EIC-Lanamme-INF-0556-2023

INFORME DE INSPECCIÓN

INSPECCIÓN N.º 3 DE LA CONSTRUCCIÓN DE PUENTES DEL PROYECTO DE DISEÑO, REHABILITACIÓN Y AMPLIACIÓN DE LA RUTA NACIONAL N.º 32

Figura 3. Falta de colocación del sello elastomérico de las juntas de expansión del puente nuevo sobre el río Guácimo. **(a)** Vista desde la parte superior del tablero del puente. **(b)** Vista desde el costado del puente.

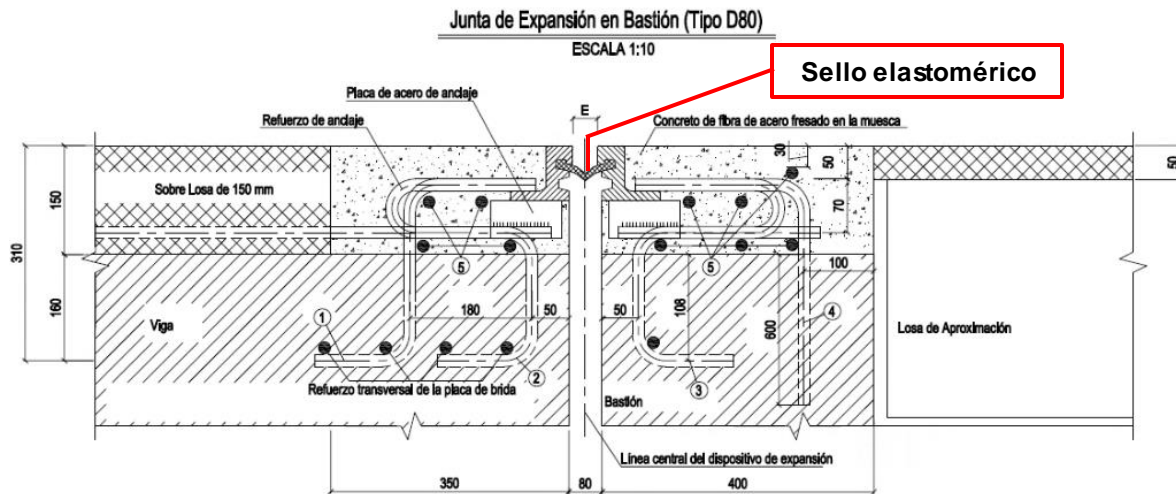
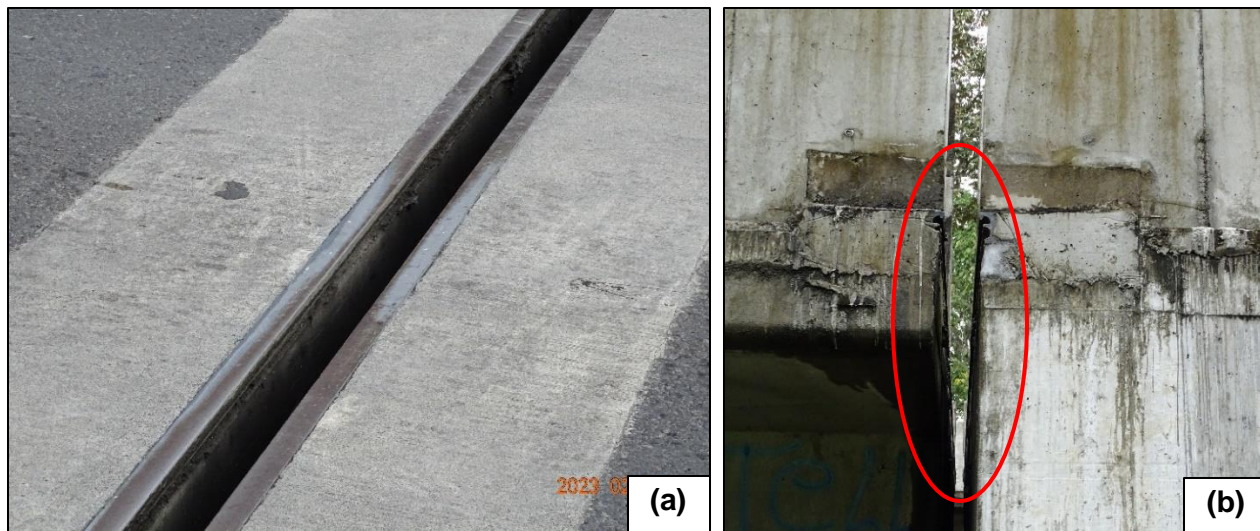
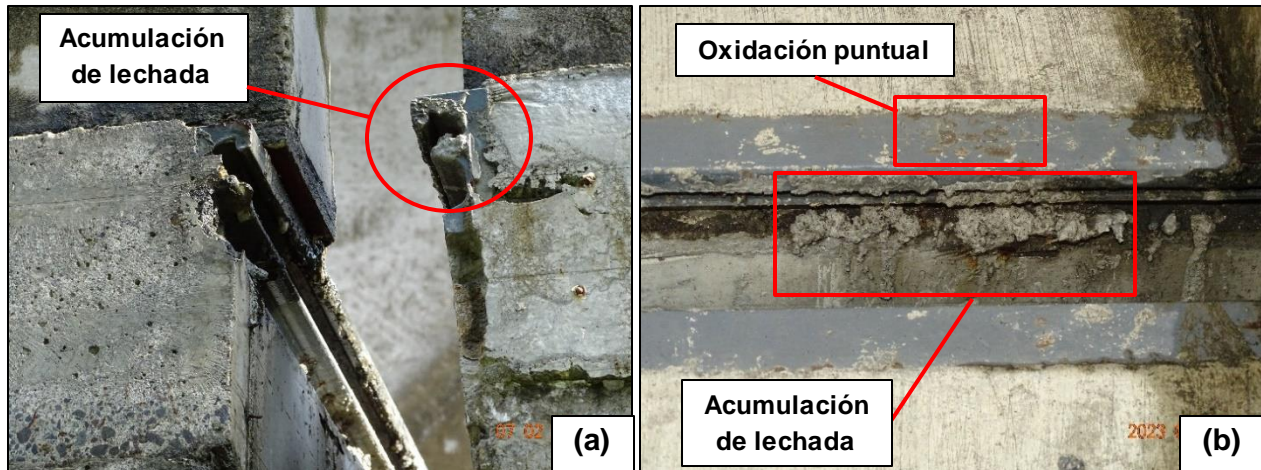
- C. En las juntas de expansión de ambos bastiones aún no se había colocado el sello elastomérico indicado en planos (ver Figuras 3a y 3b), el cual tiene la función de impedir el paso de agua a través de la junta de expansión hacia los elementos que están debajo (entre ellos los apoyos elastoméricos), con el fin de evitar su deterioro prematuro.

- E. Se pudo observar desprendimiento puntual del sistema de protección de pintura en los perfiles de acero de las juntas de expansión, así como la oxidación del acero en las zonas que están expuestas (ver Figura 4b).

1. Solicitar a la Administración una respuesta por escrito en la que indique:
 - a) El procedimiento de limpieza que empleará el Contratista para remover la lechada de concreto de los perfiles de acero de la junta previo a realizar de la colocación del sello elastomérico.

- b) Las especificaciones del sistema de protección de pintura que fue aplicado a los perfiles de acero de la junta de expansión (incluyendo el método y grado de preparación de la superficie, el material y espesor de cada capa del sistema de protección, y la vida útil esperada), ya que esta información no se muestra en los planos estructurales.

- c) El plan de intervención que seguirá el Contratista para corregir el desprendimiento del sistema de protección de pintura y la oxidación puntual en los perfiles de acero de los puentes nuevos sobre río Guácimo y río Guacimito, así como las medidas preventivas para evitar la extensión del daño en estos elementos y su aparición en otros puentes del proyecto.

Figura 6. Agrietamiento de la sobrelosa de concreto del tablero del puente nuevo sobre el río Guácimo, en la zona de la acera peatonal. **(a)** Vista general. **(b)** Espaciamiento entre grietas de aproximadamente 0.2 m a 0.3 m. **(c)** Espesor de grieta aproximado de 0.7 mm.

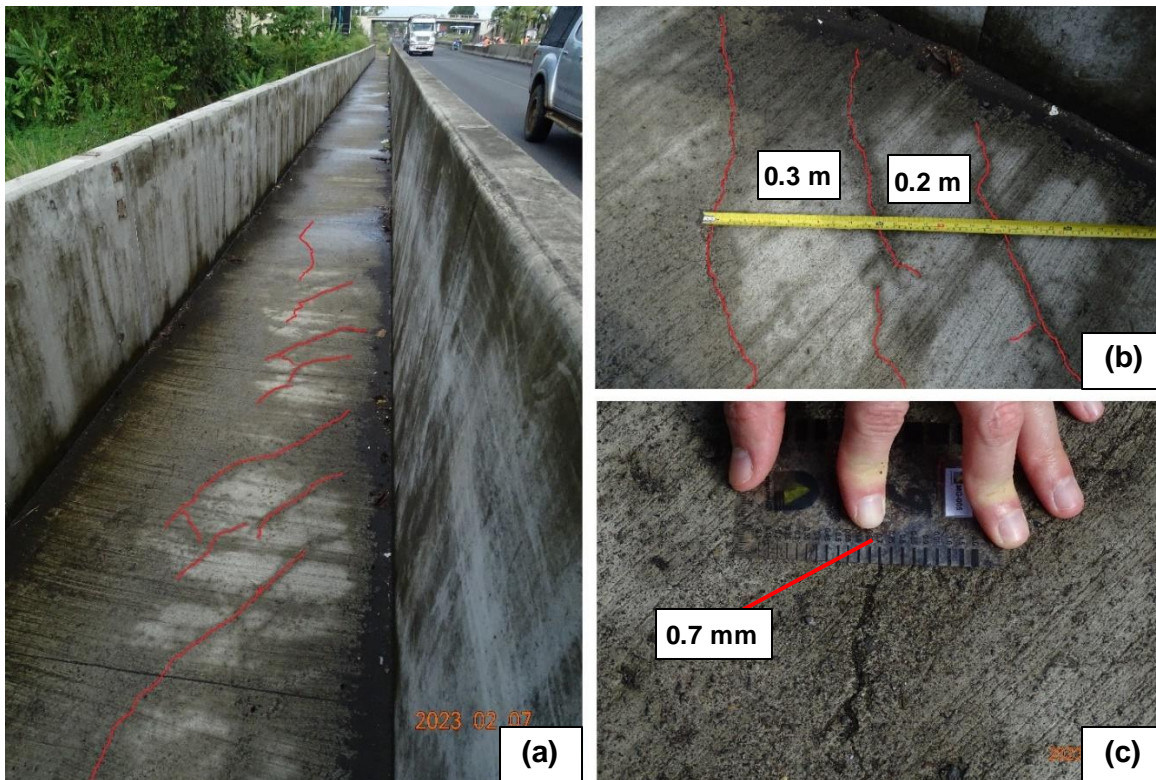
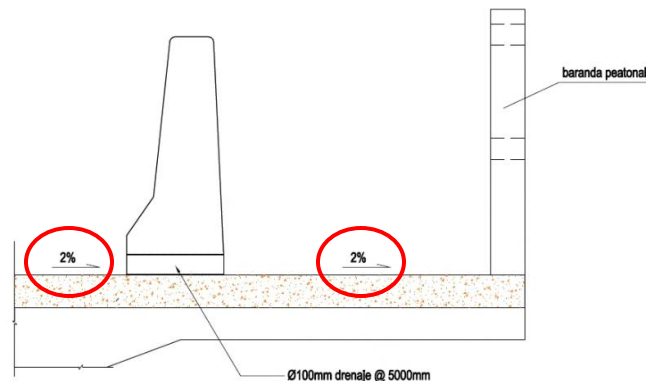
- A. Se observó agrietamiento del concreto en la zona de la acera peatonal del puente (ver Figura 6a). A partir de mediciones realizadas en sitio, se pudo determinar que las grietas tienen un espaciamiento aproximado de 0.2 m a 0.3 m (ver Figura 6b) y un espesor aproximado de 0.7 mm (ver Figura 6c).
- B. Según la información mostrada en los planos estructurales del puente, el concreto que presenta agrietamiento en la zona de la acera peatonal forma parte de la sobrelosa que cubre el resto del tablero del puente (ver Figura 7).
- C. El agrietamiento en cuestión representa un problema de durabilidad, ya que el eventual ingreso de agua a través de las grietas puede propiciar la corrosión del acero de refuerzo de la sobrelosa, más aun considerando que el bombeo del tablero dirige el agua de lluvia hacia la zona que presenta agrietamiento (ver Figura 7).

1. Solicitar a la Administración una respuesta por escrito en la que indique el plan de intervención que seguirá el Contratista para solventar el problema de agrietamiento del tablero en la zona de la acera peatonal, con tal de evitar problemas de durabilidad en la sobrelosa de concreto reforzado del puente.

Figura 9. Falta de colocación del sello elastomérico de las juntas de expansión del puente nuevo sobre el río Guacimito. **(a)** Vista desde la parte superior del tablero del puente. **(b)** Vista desde el costado del puente.

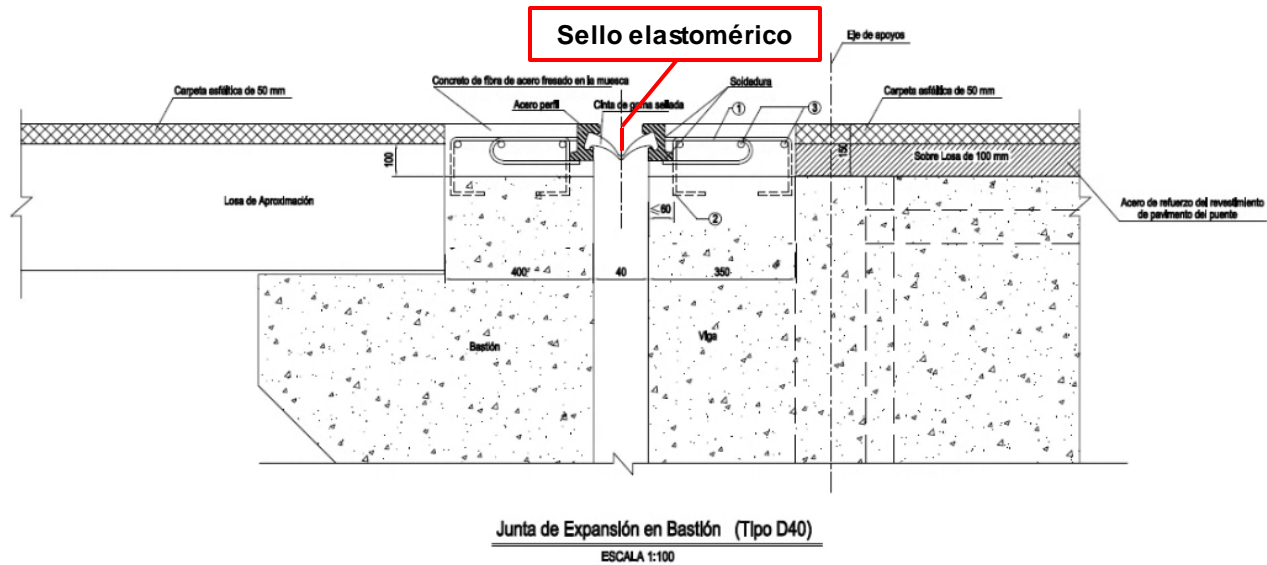
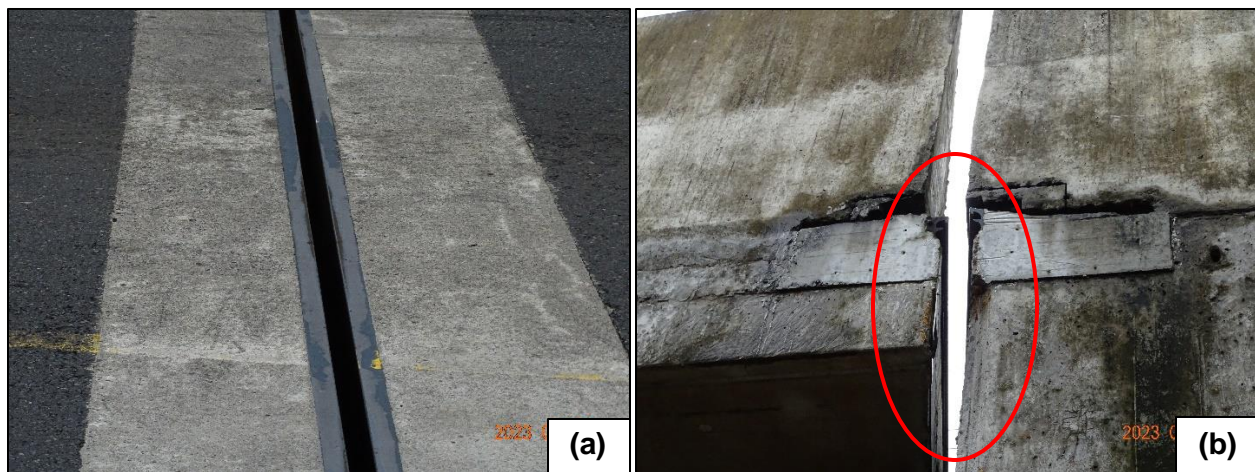
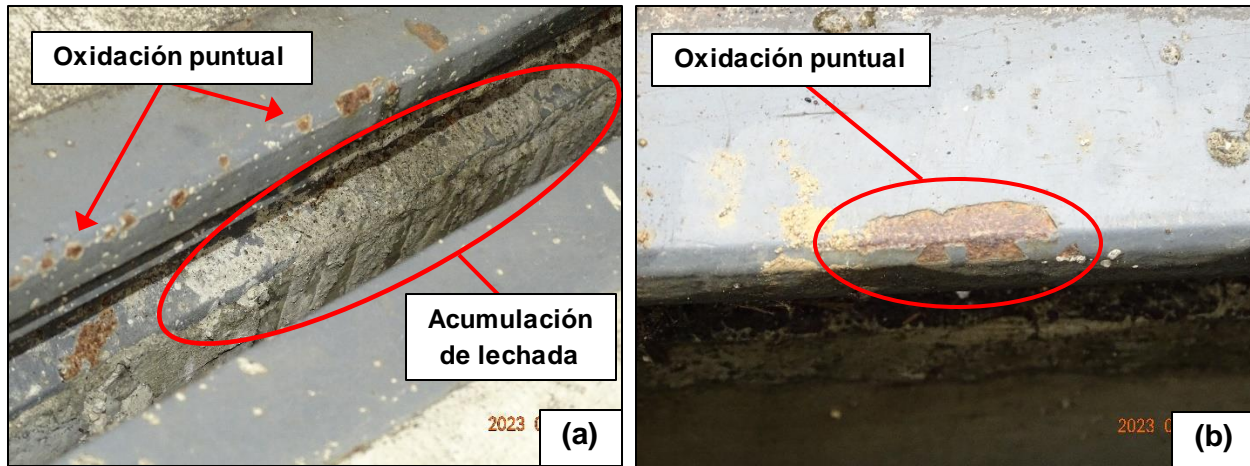
- En las juntas de expansión de ambos bastiones aún no se había colocado el sello elastomérico indicado en planos (ver Figuras 9a y 9b), el cual tiene la función de impedir el paso de agua a través de la junta de expansión hacia los elementos que están debajo (entre ellos los apoyos elastoméricos), con el fin de evitar su deterioro prematuro.

E. Se pudo observar desprendimiento puntual del sistema de protección de pintura en los perfiles de acero de las juntas de expansión, así como la oxidación del acero en las zonas que están expuestas (ver Figuras 10a y 10b).

Figura 12. Socavación bajo la punta de las escolleras ligadas con mortero de los bastiones del puente nuevo sobre el río Guacimito. **(a)** Bastión 1. **(b)** Bastión 2.

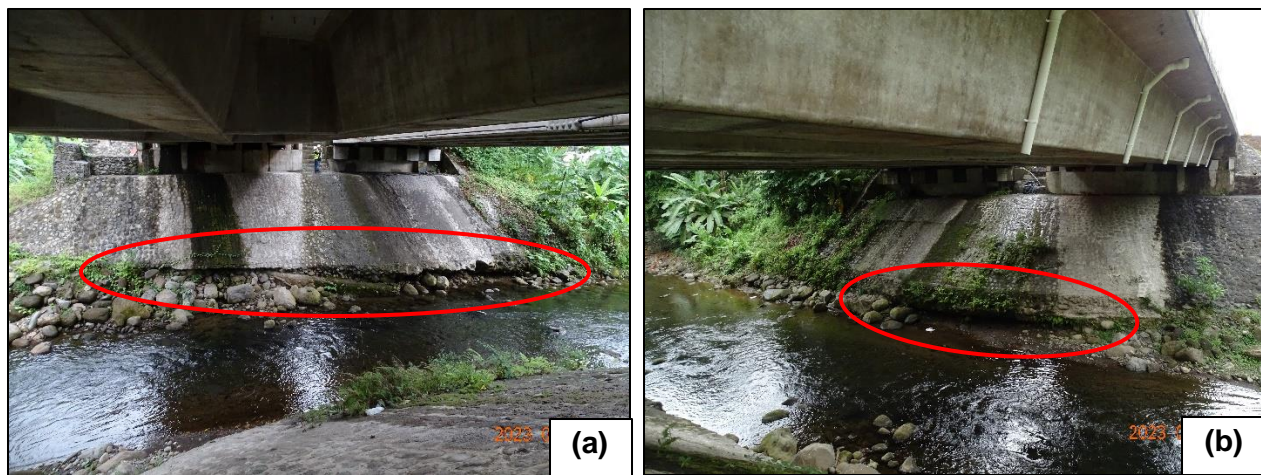
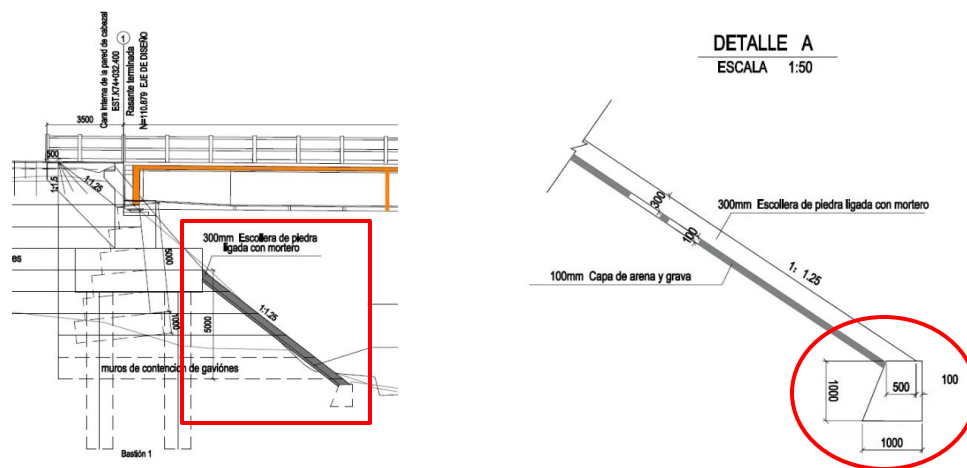
- A. Se pudo observar socavación en la base de las escolleras ligadas con mortero de ambos bastiones (ver Figura 12).
- B. Según el detalle mostrado en los planos estructurales del puente, las escolleras son de 300 mm de espesor y deben contar con un dado de 1 metro de profundidad en la punta (ver Figura 13).
- C. En sitio no se observó el elemento de protección de 1 metro de profundidad en la punta de las escolleras que está indicado en los planos estructurales (ver Figuras 12 y 13).

1. Solicitar el criterio técnico del Programa de Ingeniería Geotécnica en lo que respecta a:
 - a) La socavación observada en la base de las escolleras ligadas con mortero.
 - b) La ausencia del elemento de 1 metro de profundidad en la base de la escollera que se indica en el detalle de los planos estructurales y su efecto sobre el comportamiento y durabilidad de esta.
2. Solicitar a la Administración una respuesta por escrito en la que indique:
 - a) El motivo de que no se haya construido el elemento de 1 metro de profundidad en la punta de la escollera que se indica en el detalle de los planos estructurales.
 - b) El plan de intervención que seguirá el Contratista para corregir la socavación en la base de las escolleras.

Figura 14. Socavación bajo la punta de las escolleras ligadas con mortero de los bastiones del puente nuevo sobre el río Dos Novillos. **(a)** Bastión 1. **(b)** Bastión 2.

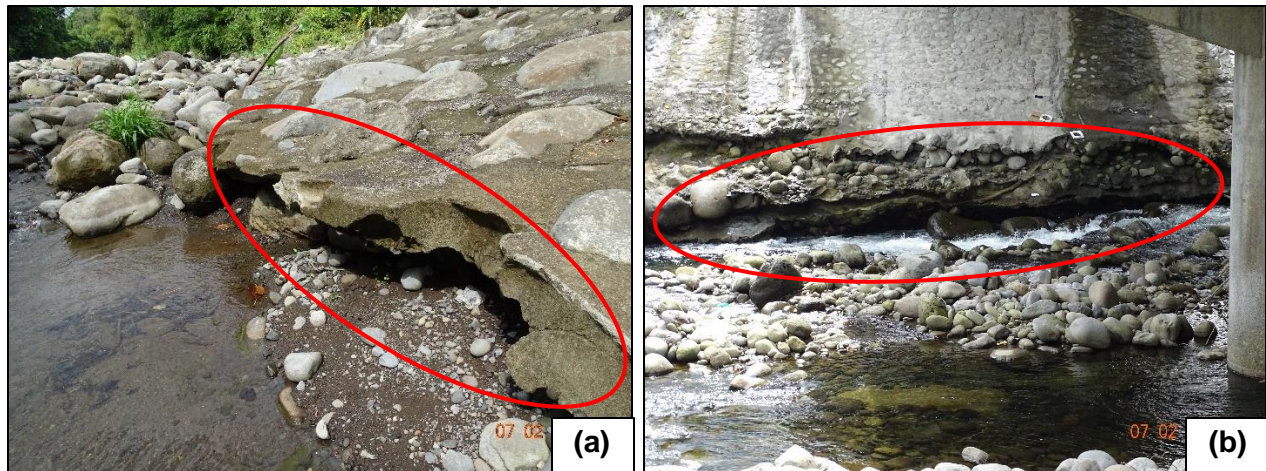
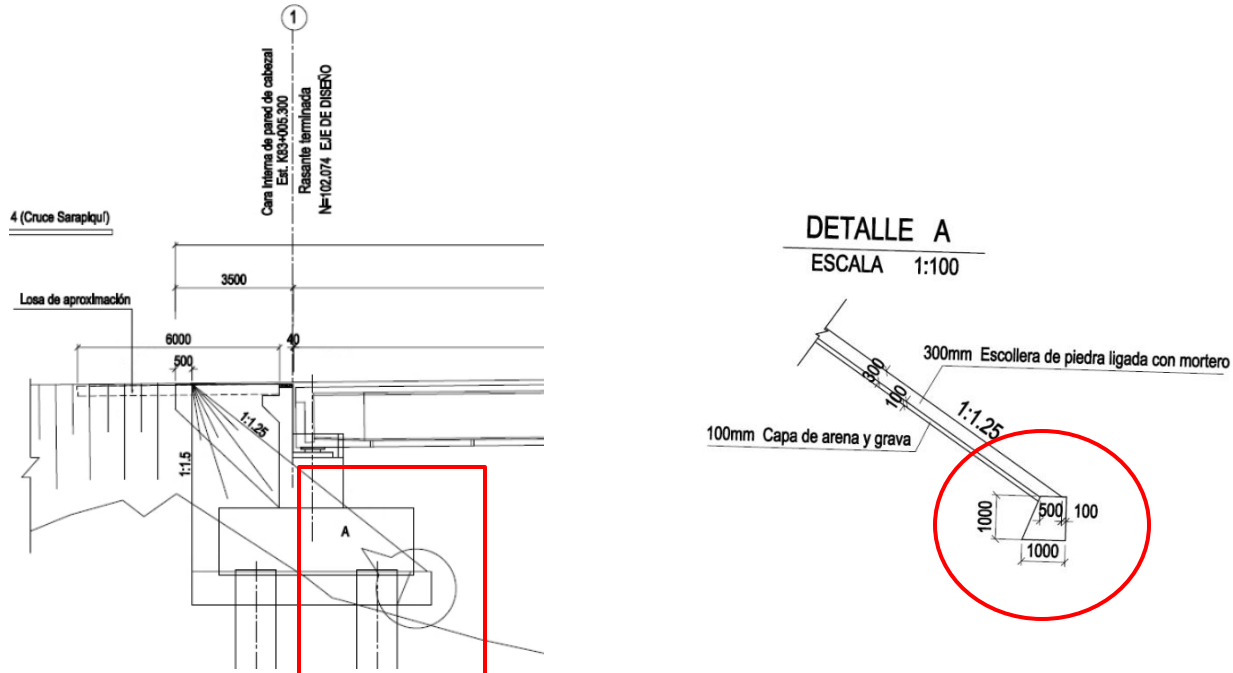
- A. Se pudo observar socavación en la base de las escolleras ligadas con mortero de ambos bastiones (ver Figura 14).
- B. Según el detalle mostrado en los planos estructurales del puente, las escolleras son de 300 mm de espesor y deben contar con un dado de 1 metro de profundidad en la punta (ver Figura 15).
- C. En sitio no se observó el elemento de protección 1 metro de profundidad en la punta de las escolleras que está indicado en los planos estructurales (ver Figuras 14 y 15).

Figura 16. Revisión de la longitud de asiento en el Bastión 1 del puente existente sobre el río Dos Novillos.
(a) Medición en sitio. (b) Detalle mostrado en planos estructurales.

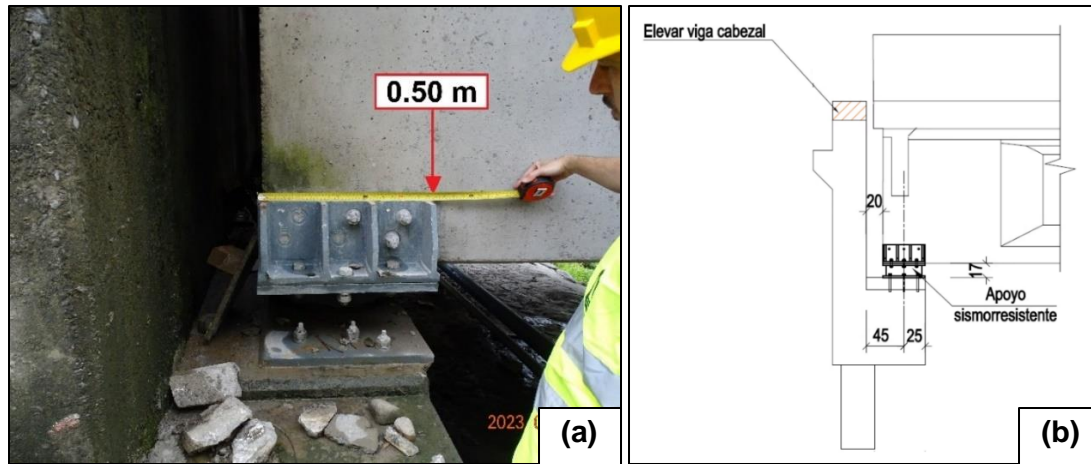
- A. En sitio se pudo medir una longitud de asiento de 500 mm en el Bastión 1 del puente (ver Figura 16a). De acuerdo con el comentario C4.7.4.4 de AASHTO LRFD, la longitud de asiento se define como la longitud del traslape entre la viga de la superestructura y el asiento, en este caso la viga cabezal del bastión.
- B. La longitud de asiento medida en sitio coincide con las dimensiones mostradas en los planos estructurales de la rehabilitación del puente (ver Figura 16b).
- C. El cálculo de la longitud de asiento mínima requerida de acuerdo con el Artículo 4.7.4.4 de AASHTO LRFD, considerando una longitud de tramo de 30 m y una altura de pila de 10.8 m, es de 485 mm, por lo que la longitud de asiento medida en sitio es suficiente.

Figura 18. Observaciones de las juntas de expansión del puente nuevo sobre el río Destierro. (a) Falta de colocación del sello elástico. (b) Acumulación de lechada en los perfiles de acero.

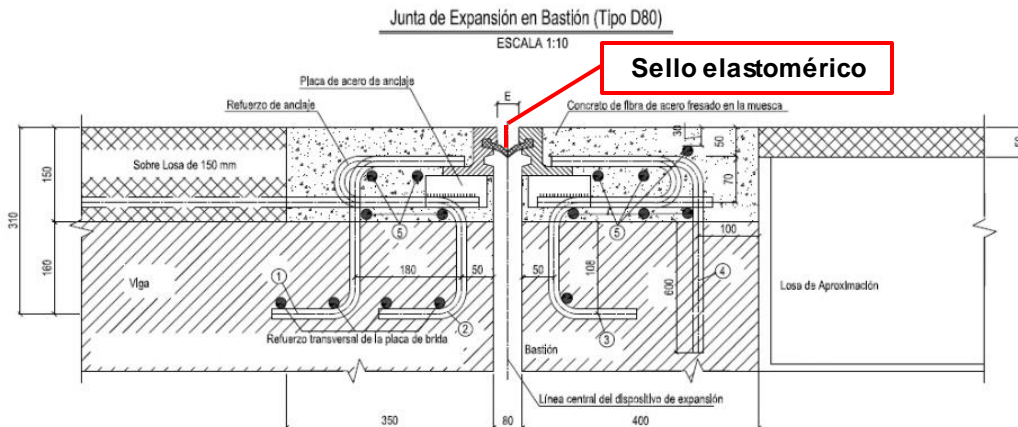
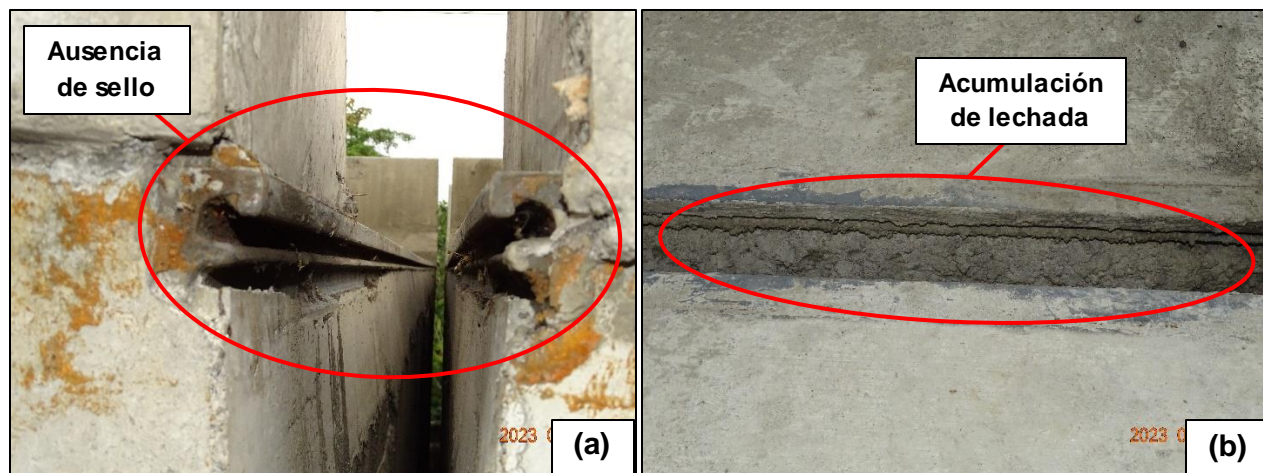
- C. En la junta de expansión del Bastión 1 aún no se había colocado el sello elastomérico indicado en planos (ver Figura 18a), el cual tiene la función de impedir el paso de agua a través de la junta de expansión hacia los elementos que están debajo (entre ellos los apoyos elastoméricos), con el fin de evitar su deterioro prematuro.

- D. Se pudo observar acumulación de lechada en varios puntos a lo largo de los perfiles de acero donde posteriormente se deberá colocar el sello elastomérico (ver Figura 18b).
